福島第一原子力発電所原子炉施設保安規定変更比較表

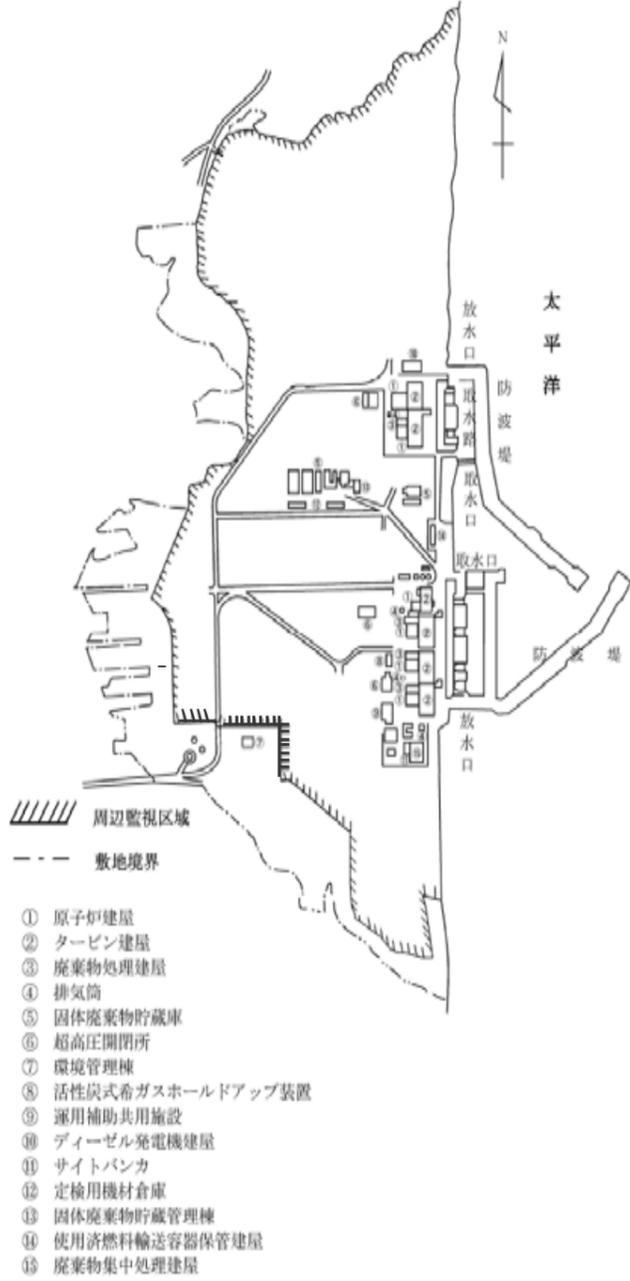
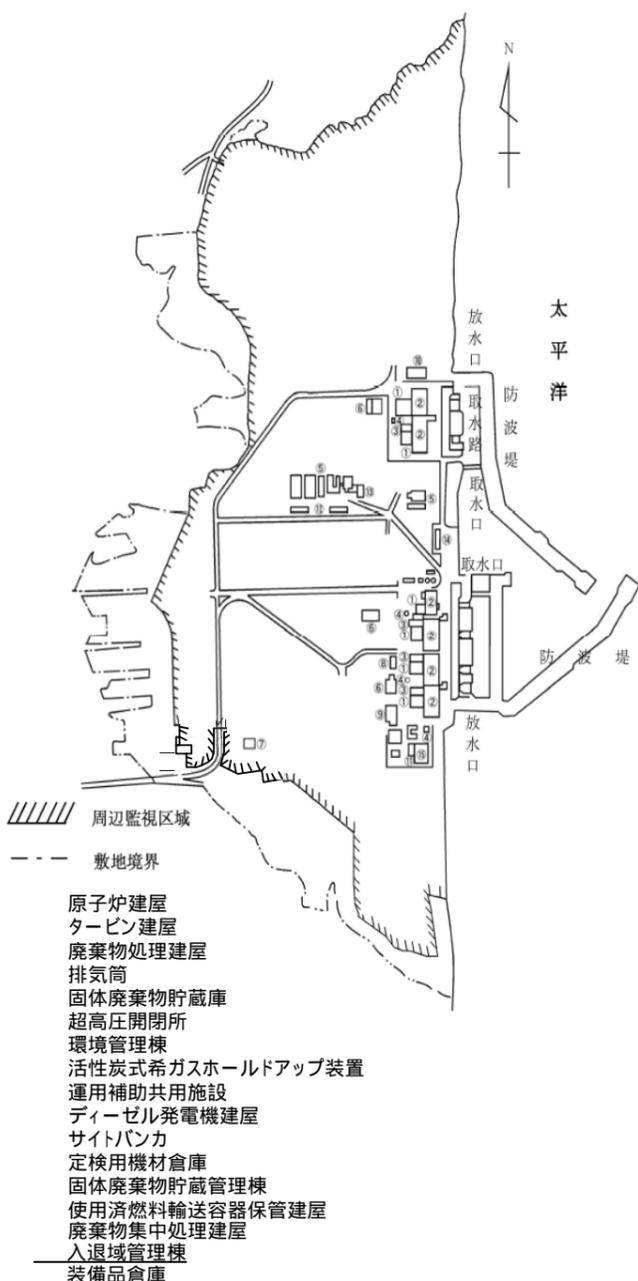
変更前	変更後	備考
<p>(発電所の敷地内で発生した瓦礫等の管理) 第149条の2 1号炉, 2号炉, 3号炉, 4号炉, 5号炉及び6号炉を含めた発電所の敷地内及び臨時の出入管理箇所が発生した瓦礫等<sup>1</sup>について, 廃棄物管理GM又は放射線安全GMは「FS-57・RE-002 福島第一原子力発電所瓦礫等管理マニュアル」に基づき, 以下の事項を実施する。</p> <p>(1) 廃棄物管理GMは, 仮設保管設備<sup>2</sup>, 固体廃棄物貯蔵庫(以下「貯蔵庫」という。)及び覆土式一時保管施設<sup>3</sup>を含む発電所内の一時保管エリアについて, 柵, ロープ等により区画を行い, 人がみだりに立ち入りできない措置を講じる。また, 遮へいが効果的である場合は遮へいを行う。</p> <p>(2) 放射線安全GMは, 臨時の出入管理箇所の一時保管エリアについて, 柵, ロープ等により区画を行い, 人がみだりに立ち入りできない措置を講じる。また, 遮へいが効果的である場合は遮へいを行う。</p> <p>2. 各GMは, 「FS-57・RE-002 福島第一原子力発電所瓦礫等管理マニュアル」に基づき, 次に定める瓦礫等の種類に応じて, 回収したものを一時保管エリアに運搬する。また, 切断等の減容処理や発電所敷地内での再利用をすることができる。</p> <p>(1) 発電所敷地内で発生した瓦礫類<sup>4</sup>(原子炉建屋上部瓦礫撤去に関する工事等で発生した瓦礫類を除く)は, 各GMが, 瓦礫類の線量率を測定し, その線量率に応じて, 廃棄物管理GMがあらかじめ定めた線量率の目安値に応じて指定した仮設保管設備, 貯蔵庫, 覆土式一時保管施設又は発電所内の屋外一時保管エリアに運搬する。</p> <p>(2) 発電所敷地内で発生した瓦礫類のうち, 原子炉建屋上部瓦礫撤去に関する工事等で発生した瓦礫類は, 各GMが, 瓦礫類の線量率を測定し, その線量率に応じて, 廃棄物管理GMがあらかじめ定めた線量率の目安値に応じて指定した仮設保管設備, 覆土式一時保管施設又は発電所内の屋外一時保管エリアに運搬する。なお, 高線量率の瓦礫類を確認した場合は, 廃棄物管理GMがあらかじめ定めた線量率の目安値に応じた指定に従い, 容器に収納して発電所内の一時保管エリア又は貯蔵庫に運搬するか, 遮へい機能を有する発電所内の一時保管エリアに運搬する。</p> <p>(3) 周囲への汚染拡大の影響の恐れのある瓦礫類は, 廃棄物管理GMが定める線量率の目安値を超える場合には, 各GMが, 仮設保管設備, 覆土式一時保管施設又は遮へい機能を有した発電所内の一時保管エリアに運搬するか, 容器に収納して発電所内の一時保管エリアに運搬するか, 発電所内の一時保管エリアに運搬してシートで養生する等の措置を講じる。</p> <p>(4) 発電所において発生した使用済保護衣等<sup>5</sup>は, 廃棄物管理GMが, 袋又は容器に収納して発電所内の一時保管エリアに運搬する。なお, 廃棄物管理GMは圧縮等を行うことができる。</p> <p>(5) 臨時の出入管理箇所において発生した使用済保護衣等は, 放射線安全GMが, 袋又は容器に収納して臨時の出入管理箇所の一時保管エリアに運搬する。なお, 放射線安全GMは圧縮等を行うことができる。</p> <p>(6) 伐採木は, 各GMが, 発電所内の屋外一時保管エリアに運搬する。その際には積載制限, 通気性確保等の防火対策を講じる。</p>	<p>(発電所の敷地内で発生した瓦礫等の管理) 第149条の2 1号炉, 2号炉, 3号炉, 4号炉, 5号炉及び6号炉を含めた発電所の敷地内で発生した瓦礫等<sup>1</sup>について, 廃棄物管理GMは「FS-57・RE-002 福島第一原子力発電所瓦礫等管理マニュアル」に基づき, 仮設保管設備<sup>2</sup>, 固体廃棄物貯蔵庫(以下「貯蔵庫」という。)及び覆土式一時保管施設<sup>3</sup>を含む発電所内の一時保管エリアについて, 柵, ロープ等により区画を行い, 人がみだりに立ち入りできない措置を講じる。また, 遮へいが効果的である場合は遮へいを行う。</p> <p>2. 各GMは, 「FS-57・RE-002 福島第一原子力発電所瓦礫等管理マニュアル」に基づき, 次に定める瓦礫等の種類に応じて, 回収したものを一時保管エリアに運搬する。また, 切断等の減容処理や発電所敷地内での再利用をすることができる。</p> <p>(1) 発電所敷地内で発生した瓦礫類<sup>4</sup>(原子炉建屋上部瓦礫撤去に関する工事等で発生した瓦礫類を除く)は, 各GMが, 瓦礫類の線量率を測定し, その線量率に応じて, 廃棄物管理GMがあらかじめ定めた線量率の目安値に応じて指定した仮設保管設備, 貯蔵庫, 覆土式一時保管施設又は発電所内の屋外一時保管エリアに運搬する。</p> <p>(2) 発電所敷地内で発生した瓦礫類のうち, 原子炉建屋上部瓦礫撤去に関する工事等で発生した瓦礫類は, 各GMが, 瓦礫類の線量率を測定し, その線量率に応じて, 廃棄物管理GMがあらかじめ定めた線量率の目安値に応じて指定した仮設保管設備, 覆土式一時保管施設又は発電所内の屋外一時保管エリアに運搬する。なお, 高線量率の瓦礫類を確認した場合は, 廃棄物管理GMがあらかじめ定めた線量率の目安値に応じた指定に従い, 容器に収納して発電所内の一時保管エリア又は貯蔵庫に運搬するか, 遮へい機能を有する発電所内の一時保管エリアに運搬する。</p> <p>(3) 周囲への汚染拡大の影響の恐れのある瓦礫類は, 廃棄物管理GMが定める線量率の目安値を超える場合には, 各GMが, 仮設保管設備, 覆土式一時保管施設又は遮へい機能を有した発電所内の一時保管エリアに運搬するか, 容器に収納して発電所内の一時保管エリアに運搬するか, 発電所内の一時保管エリアに運搬してシートで養生する等の措置を講じる。</p> <p>(4) 発電所において発生した使用済保護衣等<sup>5</sup>は, 廃棄物管理GMが, 袋又は容器に収納して発電所内の一時保管エリアに運搬する。なお, 廃棄物管理GMは圧縮等を行うことができる。</p> <p>(5) 伐採木は, 各GMが, 発電所内の屋外一時保管エリアに運搬する。その際には積載制限, 通気性確保等の防火対策を講じる。</p>	<p>施設運営計画の反映に伴う変更 (入退域管理棟の運用開始に伴う変更)</p>

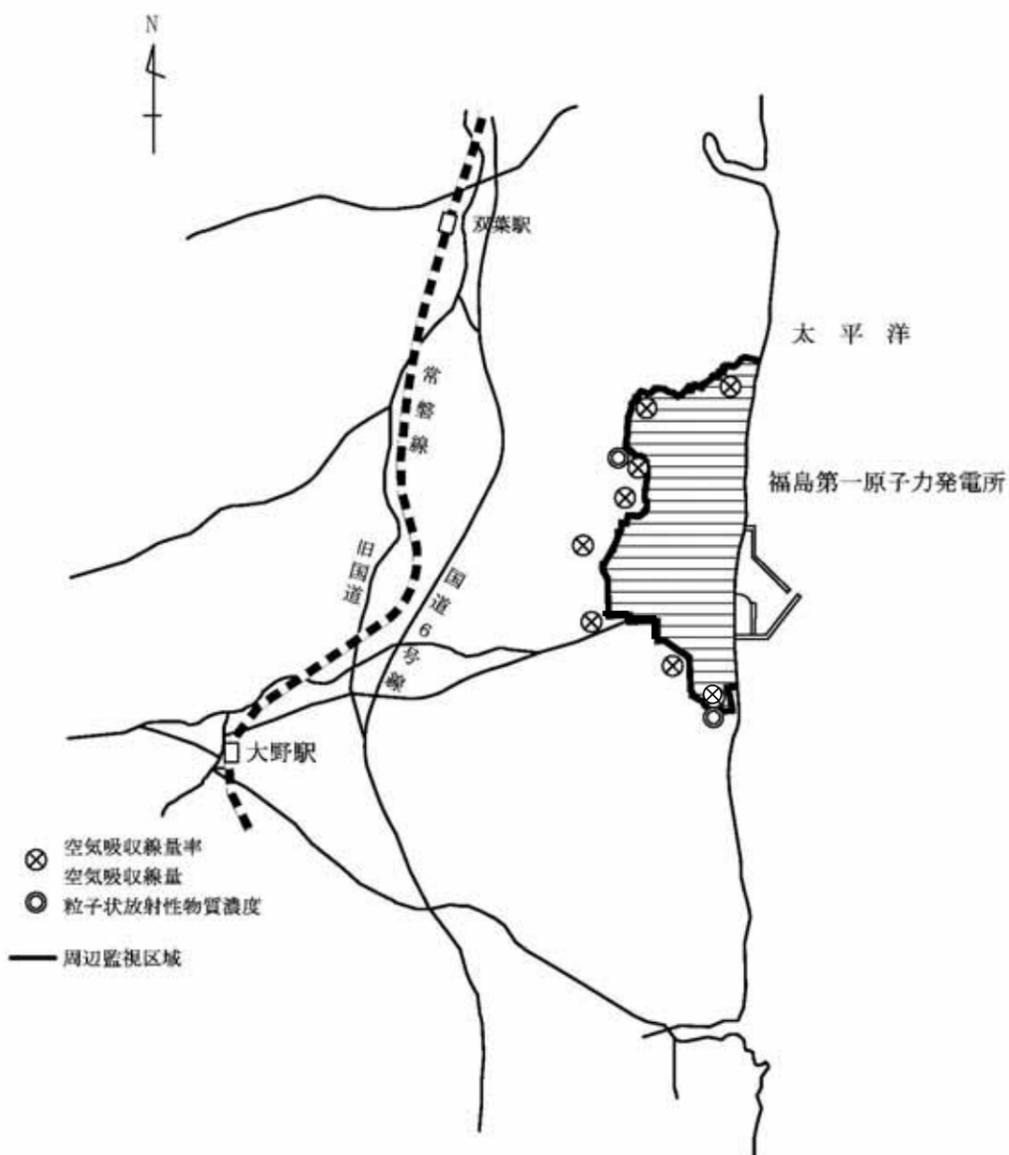
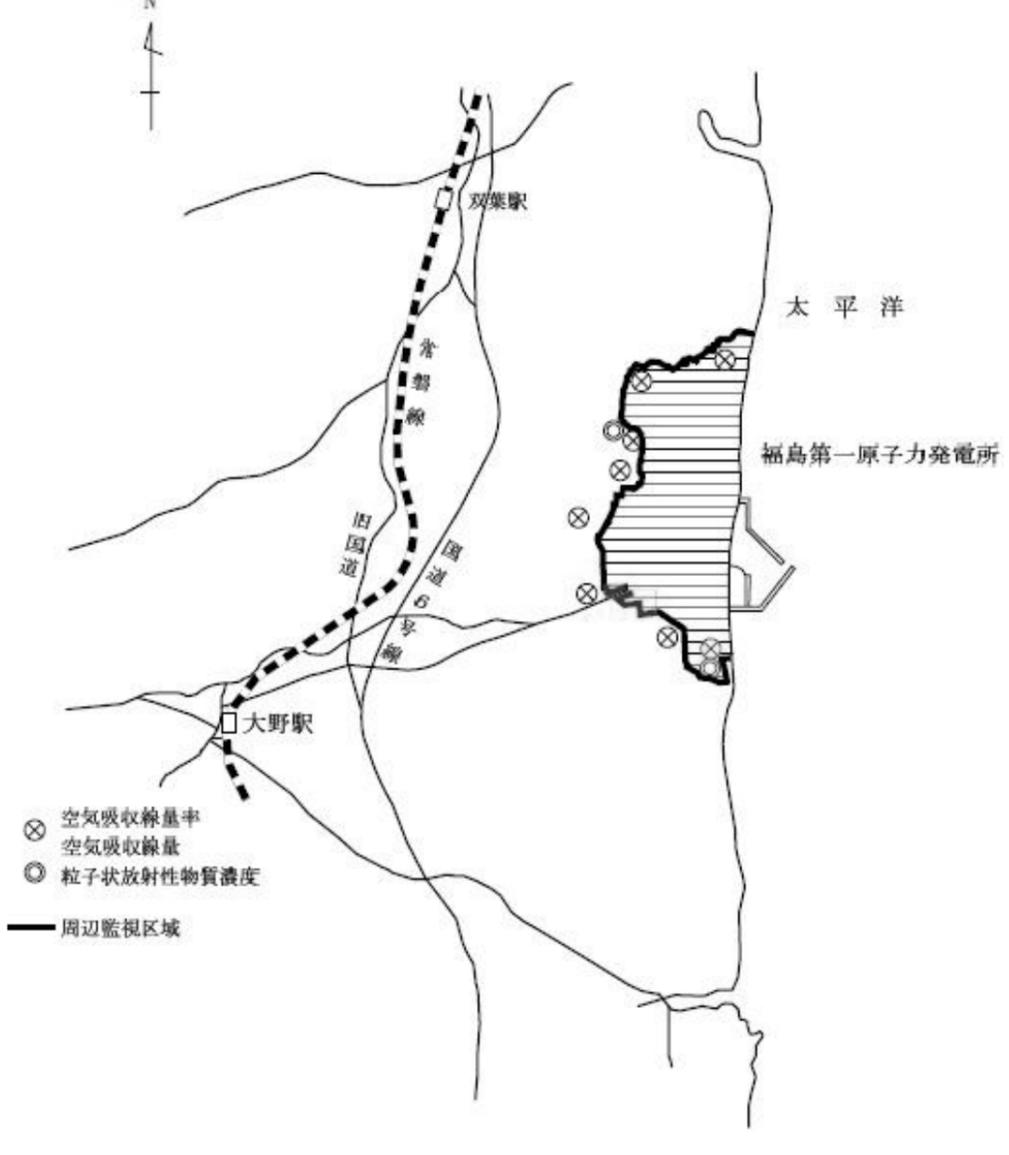
変 更 前	変 更 後	備 考
<p>3. 廃棄物管理GM又は放射線安全GMは、「FS-57・RE-002 福島第一原子力発電所瓦礫等管理マニュアル」に基づき、次の事項を確認するとともに、その結果異常が認められた場合には必要な措置を講じる。</p> <p>(1) 廃棄物管理GMは、仮設保管設備、貯蔵庫及び覆土式一時保管施設を含む発電所内の一時保管エリアにおける瓦礫類、使用済保護衣等、伐採木の一時保管状況を確認するために、1週間に1回一時保管エリアを巡視するとともに、1ヶ月に1回一時保管量を確認する。</p> <p>(2) 放射線安全GMは、臨時の出入管理箇所の一時的保管エリアにおける使用済保護衣等の一時保管状況を確認するために、1週間に1回一時保管エリアを巡視するとともに、1ヶ月に1回一時保管量を確認する。</p> <p>(3) 廃棄物管理GMは、覆土式一時保管施設において、覆土完了後、槽内の溜まり水の有無を定期的に確認し、溜まり水が確認された場合には回収する。</p> <p>(4) 廃棄物管理GMは、仮設保管設備、貯蔵庫及び覆土式一時保管施設を含む発電所内の一時保管エリアにおける瓦礫類、使用済保護衣等及び伐採木の一時保管エリアの空間線量率並びに空气中放射性物質濃度を定期的に測定するとともに、線量率測定結果を表示する。</p> <p>(5) 放射線安全GMは、臨時の出入管理箇所の一時的保管エリアにおける使用済保護衣等の一時保管エリアの空間線量率並びに空气中放射性物質濃度を定期的に測定するとともに、線量率測定結果を表示する。</p> <p>1：瓦礫等とは、瓦礫類、使用済保護衣等及び伐採木等の総称をいう。以下、本条において同じ。</p> <p>2：仮設保管設備とは、瓦礫等を一時保管する設備のうち、テント、蛇腹ハウス及び雨天練習場等の屋根を設置したものをいう。以下、本条において同じ。</p> <p>3：覆土式一時保管施設とは、線量低減対策として覆土による遮へい機能を有する一時保管施設をいう。以下、本条において同じ。</p> <p>4：瓦礫類とは、発電所敷地内において、今回の地震、津波又は水素爆発により発生した瓦礫並びに放射性物質によって汚染された資機材等の総称をいう。以下、本条において同じ。</p> <p>5：使用済保護衣等とは、使用済保護衣及び使用済保護具をいう。以下、本条において同じ。</p>	<p>3. 廃棄物管理GMは、「FS-57・RE-002 福島第一原子力発電所瓦礫等管理マニュアル」に基づき、次の事項を確認するとともに、その結果異常が認められた場合には必要な措置を講じる。</p> <p>(1) 仮設保管設備、貯蔵庫及び覆土式一時保管施設を含む発電所内の一時保管エリアにおける瓦礫類、使用済保護衣等、伐採木の一時保管状況を確認するために、1週間に1回一時保管エリアを巡視するとともに、1ヶ月に1回一時保管量を確認する。</p> <p>(2) 覆土式一時保管施設において、覆土完了後、槽内の溜まり水の有無を定期的に確認し、溜まり水が確認された場合には回収する。</p> <p>(3) 仮設保管設備、貯蔵庫及び覆土式一時保管施設を含む発電所内の一時保管エリアにおける瓦礫類、使用済保護衣等及び伐採木の一時保管エリアの空間線量率並びに空气中放射性物質濃度を定期的に測定するとともに、線量率測定結果を表示する。</p> <p>1：瓦礫等とは、瓦礫類、使用済保護衣等及び伐採木等の総称をいう。以下、本条において同じ。</p> <p>2：仮設保管設備とは、瓦礫等を一時保管する設備のうち、テント、蛇腹ハウス及び雨天練習場等の屋根を設置したものをいう。以下、本条において同じ。</p> <p>3：覆土式一時保管施設とは、線量低減対策として覆土による遮へい機能を有する一時保管施設をいう。以下、本条において同じ。</p> <p>4：瓦礫類とは、発電所敷地内において、今回の地震、津波又は水素爆発により発生した瓦礫並びに放射性物質によって汚染された資機材等の総称をいう。以下、本条において同じ。</p> <p>5：使用済保護衣等とは、使用済保護衣及び使用済保護具をいう。以下、本条において同じ。</p>	<p>施設運営計画の反映に伴う変更 (入退域管理棟の運用開始に伴う変更)</p>
